**SERVICE-**

**Austausch der Propellerwelle bei ROTAX® Motor Type 912 / 914 (Serie) und 912 i (Serie)**

**BULLETIN**

ATA System: 72-10-00 Propellergetriebe, kpl.

**Abb. 1**

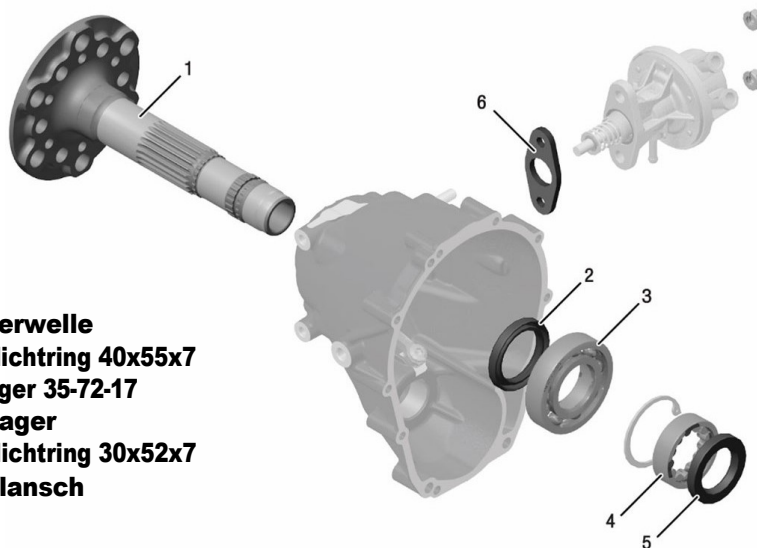
Aufgrund einer Abweichung im Bearbeitungsprozess der Propellerwelle weist die betroffene Charge Anomalien auf der Oberfläche auf. Dies kann zu einem erhöhten Verschleiß der Propellerwellenlager und in der Folge zu ernsthaften Motorproblemen führen.

Teilebedarf im Falle eines Austauschs:

Art.-Nr.	Menge/Triebwerk	Beschreibung	Anmeldung
937047	1	Propellerwelle	Version 2
832587	1	Kugellager 35-72-17	Getriebeseite
950470	1	Wellendichtring 40x55x7	Getriebeseite
232246	1	Rollenlager	Seite Kurbelgehäuse
950200	1	Wellendichtring 30x52x7	Seite Kurbelgehäuse
950228	1	Isolierflansch	Kraftstoffpumpe (Serie 912)

- **Das Getriebe vom Motor abnehmen.**
- **Getriebe demontieren und betroffene Propellerwelle herausdrücken**
- **Bauen Sie das Getriebe mit einer neuen Kardanwelle, einem neuen Wellendichtring und einem neuen Kugellager wieder zusammen.**
- **Das kurbelgehäuseseitige Propellerwellenrollenlager und den Wellendichtring ausbauen und durch einen neuen ersetzen.**
- **Befestigen Sie das Getriebe am Kurbelgehäuse.**
- **Bei einem in ein Luftfahrzeug eingebauten Motor ist ein Motortestlauf durchzuführen.**
